2.5.2 静的二次元 FEM 解析

申請者は、基礎地盤の安定性を検討するため、静的二次元 FEM 解析を行っている。

申請者は、原子炉建屋基礎地盤の安定解析結果を次のようにまとめている。

第 2.13 図 岩盤ブロック位置図

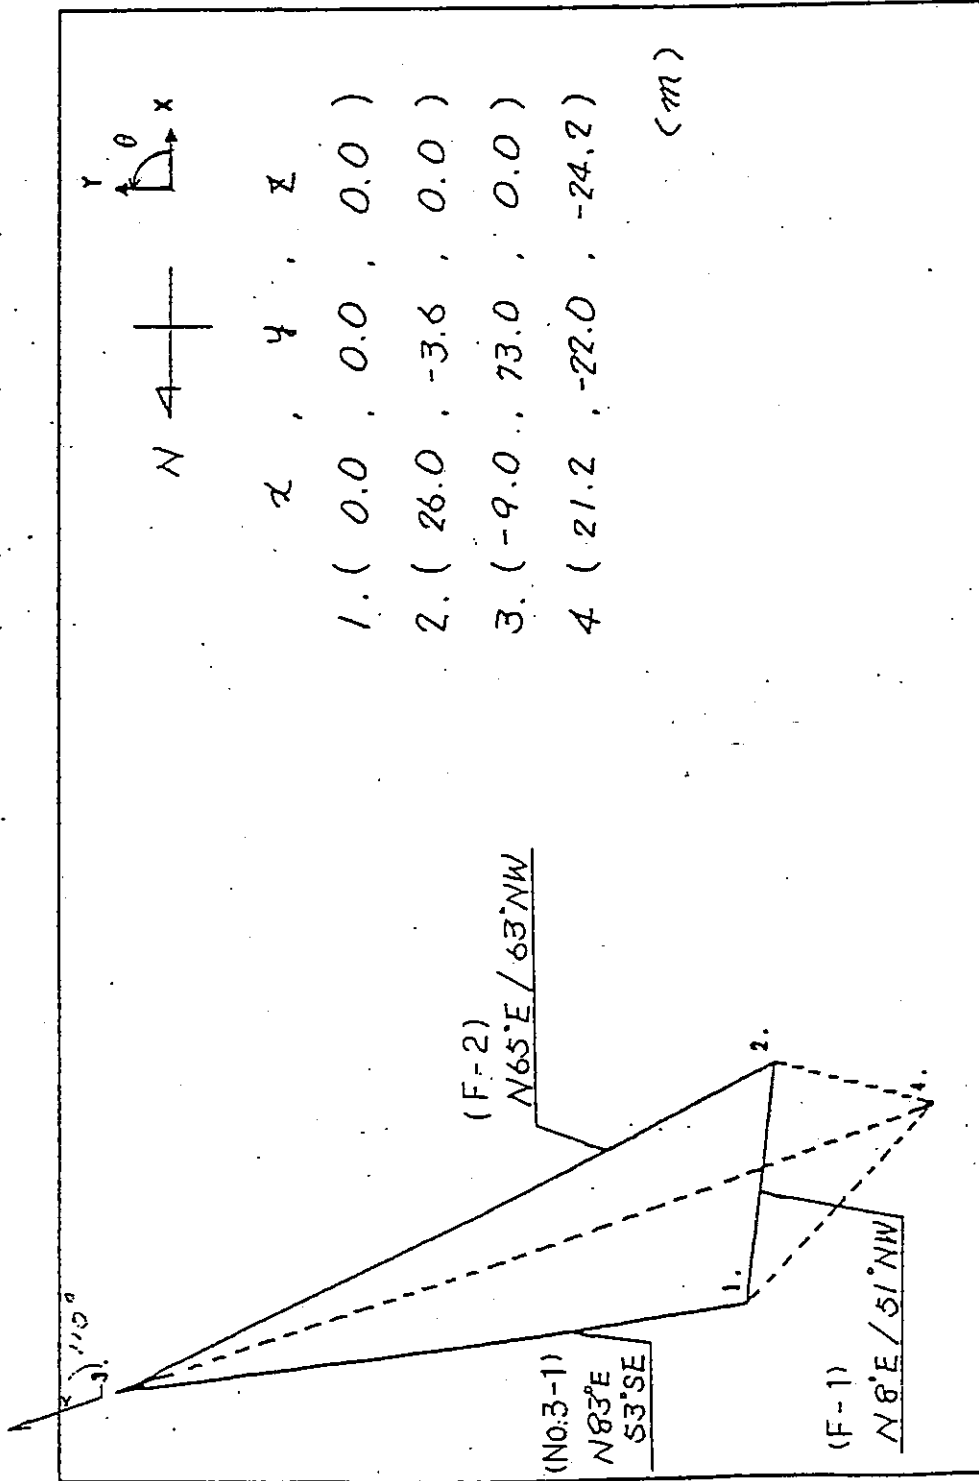
3.1.2 岩盤ブロックのすべり安定の検討結果

仮想した岩盤ブロックに水平震度0.20を0~360°の方向に、また鉛直震度0.1を上向きに作用させた時の最小すべり安全率と地震力の方向を第3.3表に示す。

浮力を考慮した場合、岩盤ブロックのすべりに対して危険な水平地震力の方向は、海側から山側に向かう方向であり、この時最小すべり安全率は17以上と大きく、岩盤ブロックは十分な安定性を有しているものと判断される。

第 3.1 図 岩盤ブロックのすべり安全率 (ケース1)

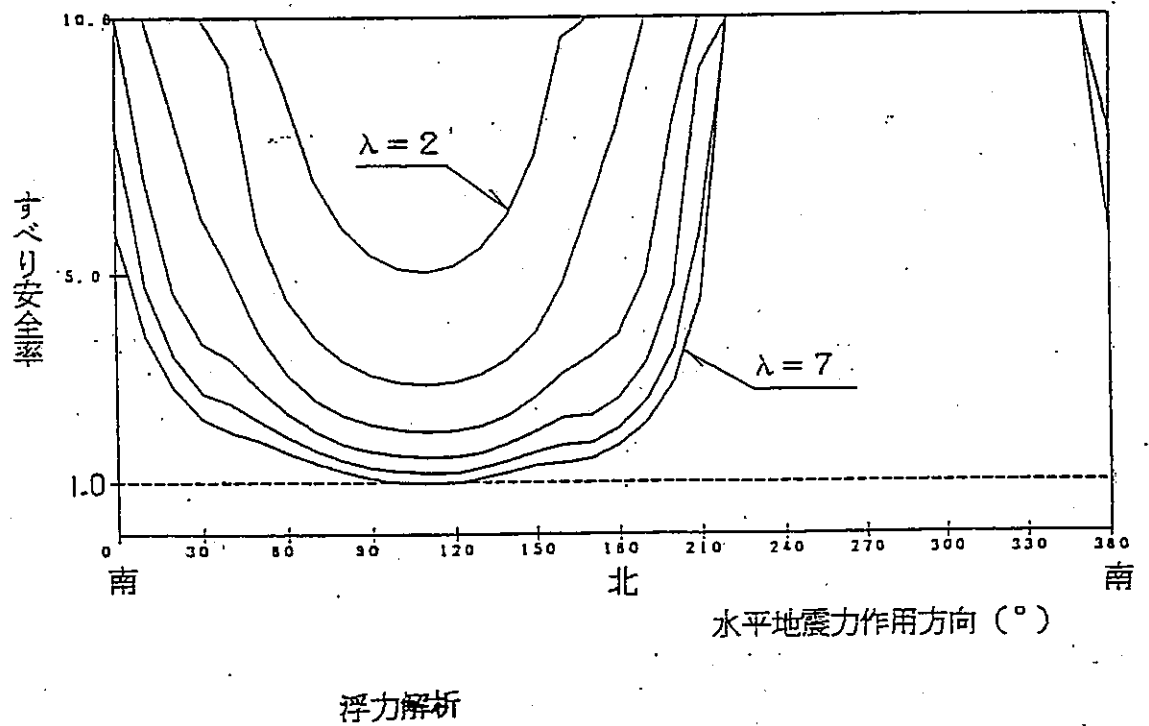
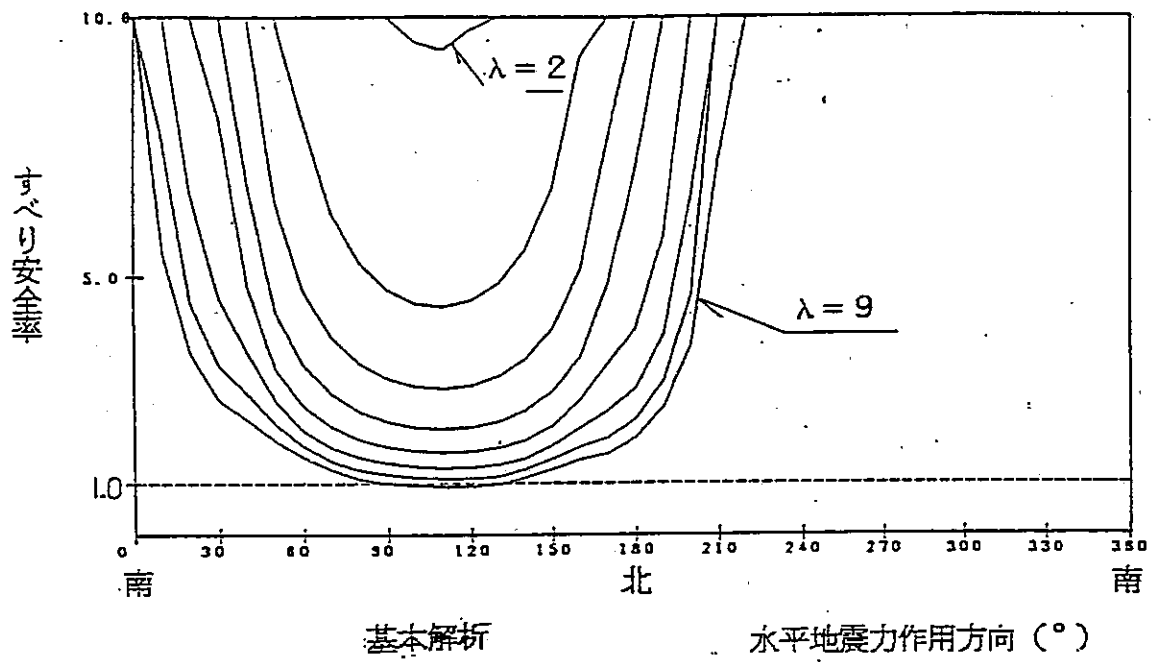
また、水平震度0.20、鉛直震度0.10とこれらの震度を荷重増分させた地震力の比、すなわち地震力荷重係数 λ を増加させて、岩盤ブロックがすべり出す限界状態について検討した結果を第3.1図～第3.2図に示す。これより限界状態の地震力荷重係数と地震力の方向は第3.4表に示すとおりとなっている。
